## NOTE D'INFORMATION COMPLEMENTAIRE SUITE A L'AVIS DE LA MRAE

### ZAC ORGENOY-EST A BOISSISE-LE-ROI

Réf : 2017.310-E05 D

La Mission Régionale de l'Autorité environnementale (MRAe) a transmis son avis sur le projet de création d'une Zone d'Aménagement Concerté (ZAC) à l'est du hameau d'Orgenoy sur la commune de Boissise-le-Roi le 8 juin 2018. Cet avis formule diverses observations auxquelles la présente note tente d'apporter des réponses. Les observations de l'Autorité environnementale positive ou n'appelant aucune remarque ne sont pas repris dans la note (certains chapitres ne sont donc pas repris).

FIGURE 1 - PRECONISATIONS DE FONDATIONS POUR LA PHASE 1B - ICSEO, 2006

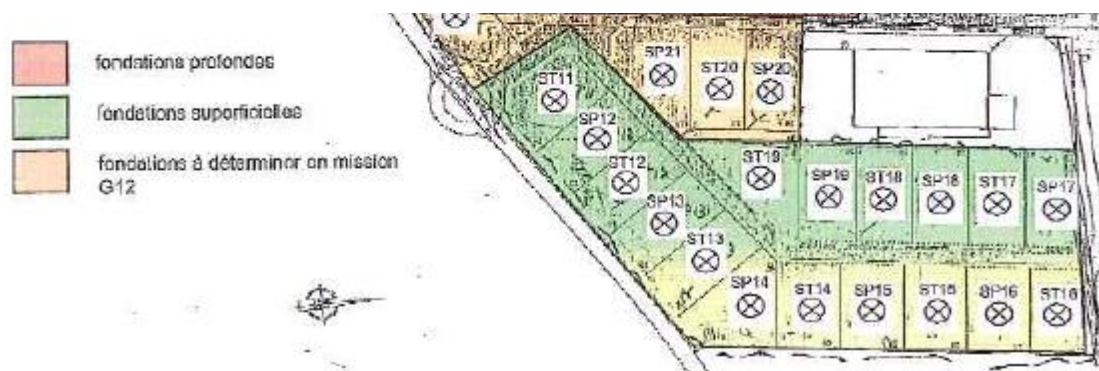
L'AE note que les différentes études de sol réalisées n'ont pas été jointes au dossier de la ZAC, notamment celle sur la pollution des sols et sur les aspects géotechniques. En ce qui concerne la synthèse des études de pollution des sols, l'AE indique que « *le diagnostic et la conclusion mériteraient d'être étayés* ». Elle rappelle que la maîtrise d'ouvrage doit s'assurer de la compatibilité des sols avec les usages projetées (logements) et de l'absence de risque sanitaire pour les futurs usagers, au moyen d'études complémentaires si nécessaire (évaluation qualitative des risques sanitaire –EQRS – et analyse des risques résiduels le cas échéant). Elle recommande ainsi de « **présenter toutes les études relatives à la pollution du milieu souterrain déjà réalisées, ainsi qu'une synthèse plus détaillée des résultats (zone investiguées, caractérisation des pollutions identifiées, suites préconisées, etc.)** ». Enfin, une précision sur les modalités d'imposition des préconisations constructives émises pour garantir la stabilité des constructions.

En 2006, l'étude géotechnique de la phase 1B mettait en avant 2 contextes géotechniques :

- Une zone non-exploitée où les terrains sont des argiles à meulières en place surmontant la formation des marnes vertes à passées calcaire et les marnes supra gypseuses d'Argenteuil et de Pantin. Dans cette zone, **les maisons individuelles pourront être réalisées sur des fondations superficielles ancrées dans l'argile brune à meulière avec une contrainte de calcul à l'ELS limitée de 0.10 à 0.20 MPa et de profondeur d'assise d'ordre de 1.00 à 1.50 m/TN.**

- Une zone non exploitée puis remblayée avec des terrains remaniés jusqu'à 6 m de profondeur environ. Des tassements importants sont à attendre par le phénomène d'auto-consolidation des matériaux mis en remblais. Quelques lambeaux d'argiles sont retrouvés localement sous les remblais, surmontant les marnes vertes. Les maisons individuelles dans cette zone pourront être réalisées sur des fondations profondes (pieux ou micropieux) ancrées dans la marne verte à passées calcaire ou les marnes supra gypseuses avec un encastrement de 3 diamètres minimum.

Le plan ci-dessous reprend les deux cas de figure selon la localisation des sondages :

FIGURE 10 - SYNTHÈSE DES PÉRIODES FAVORABLES ET DÉFAVORABLES AUX OPÉRATIONS DE DÉFRICHEMENT PAR GROUPE TAXONOMIQUE, ARP ASTRANCE, 2018

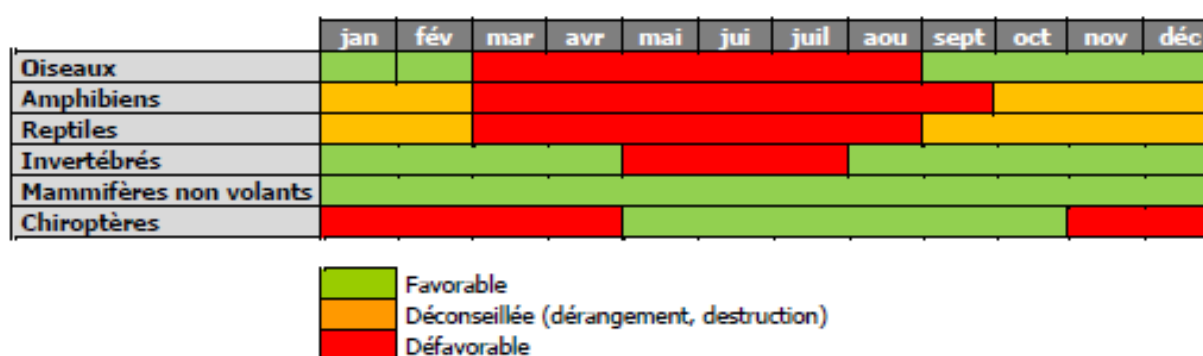
La MRAe attend des précisions sur les types de travaux qui sont à éviter pour éviter l'impact sur la biodiversité. Elle recommande que les impacts sur la biodiversité soient réévalués à la suite des inventaires printaniers actuellement en cours. Des précisions sont aussi attendues sur la mise en place des mesures destinées à réduire les impacts sur la biodiversité : localisation, surface, responsable de la mesure, gestion envisagée, etc.

Comme l'illustre la figure ci-dessus, la période la moins impactante pour la réalisation des travaux de défrichement se situe de la fin de l'été à la fin de l'hiver, et plus particulièrement de la mi-septembre à la fin février.

Le site ne présentant pas de potentialités pour l'hibernation des chiroptères, **nous préconisons donc de réaliser les travaux de défrichage de la mi-septembre à la fin février.**
